Váš dopis zn.
Ze dne
Naše zn. 14039/2022-SŽ-SSZ-OVZ

„Rekonstrukce výpravní budovy v žst. Benešov nad Ploučnicí“

Vysvětlení, změny a doplnění zadávací dokumentace - Dodatek č. 2

S-01 Technická zpráva

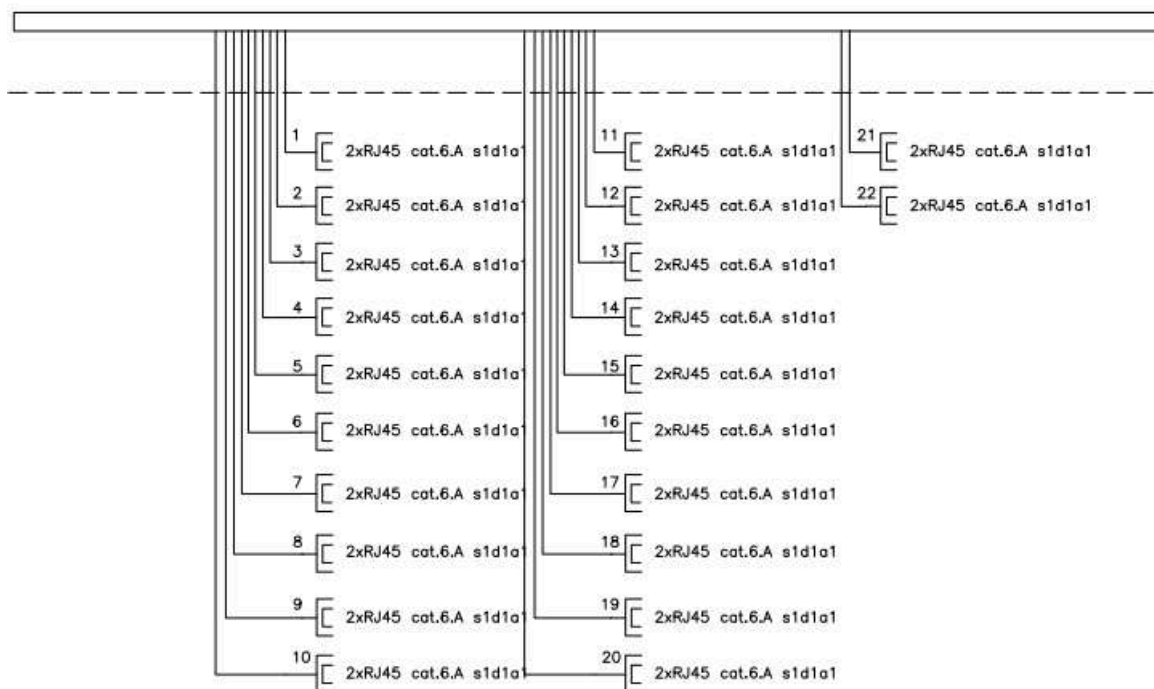
Není jasná kategorizace a provedení pláště strukturované kabeláže.

- Technická zpráva uvádí UTP CAT.6:

3.2. Datové rozvody (strukturovaná kabeláž):

V budově je umístěn stávající datový koncentrátor RACK. V tomto datovém rozvaděči bude umístěn nový datový propojovací panel 24xRJ45 kat.6 z nichž povedou kabely UTP kat.6 k jednotlivým podružným datovým rozvaděčům a datovým (telefonním) zásuvkám 2xRJ45 kat.6. Zásuvky budou

- Schéma slaboproudých rozvodů uvádí CAT.6A s1d1a1:
(kabely CAT 6A jsou obvykle stíněné, fóliované nebo dvojitě fóliované (plášť i páry), až na výjimky nejsou UTP).

- Výkaz výměr uvádí CAT.6 B2ca s1d1a1:

Žádáme o vyjasnění kategorizace a provedení pláště.
